## [改善箇所説明図]

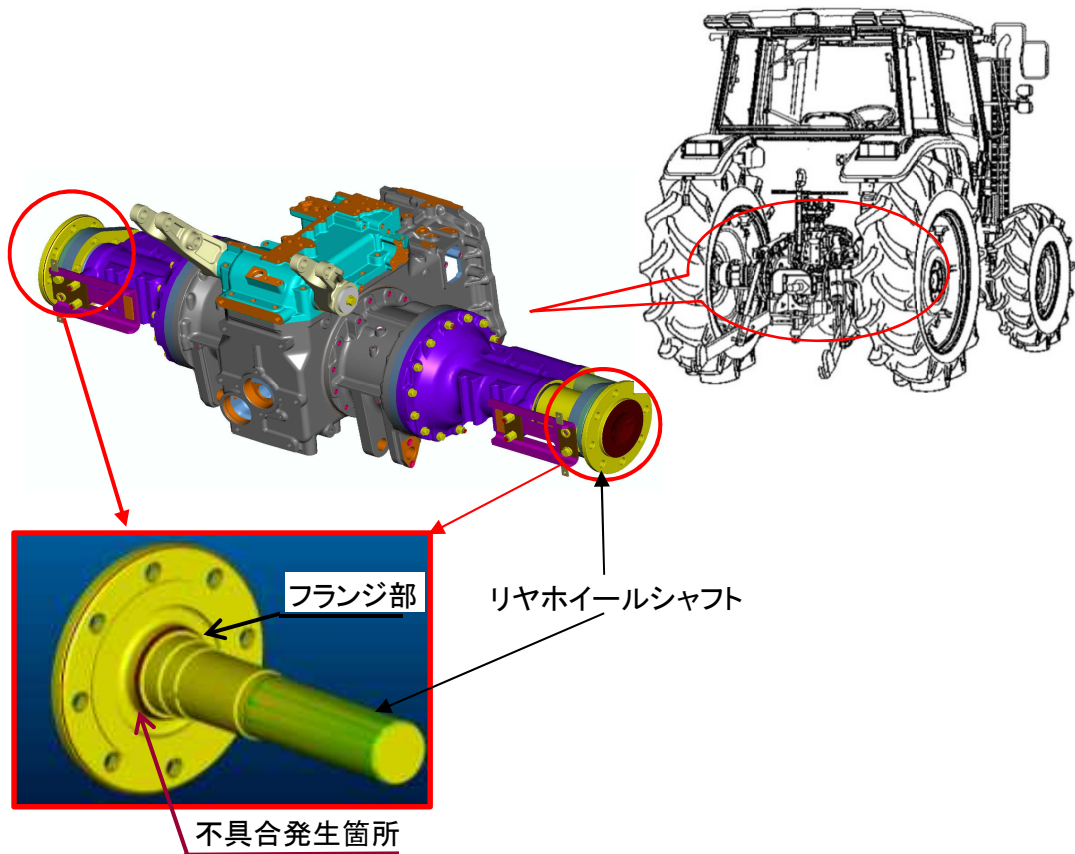
不具合発生箇所

農耕トラクタにおいて、リヤホイールシャフトの設計が不適切なため、設定内の最重量作業機を装着して作業した際、設計強度を超える負荷がシャフトのフランジ部にかかり、亀裂が生じることがある。そのため、そのままの状態で使用を続けると、亀裂が進展して折損し、最悪の場合、走行不能となるおそれがある。

全車両、リヤホイールシャフトを対策品と交換する。

対策品のリヤホイールシャフトのフランジ外周に追加した切溝にて識別する。
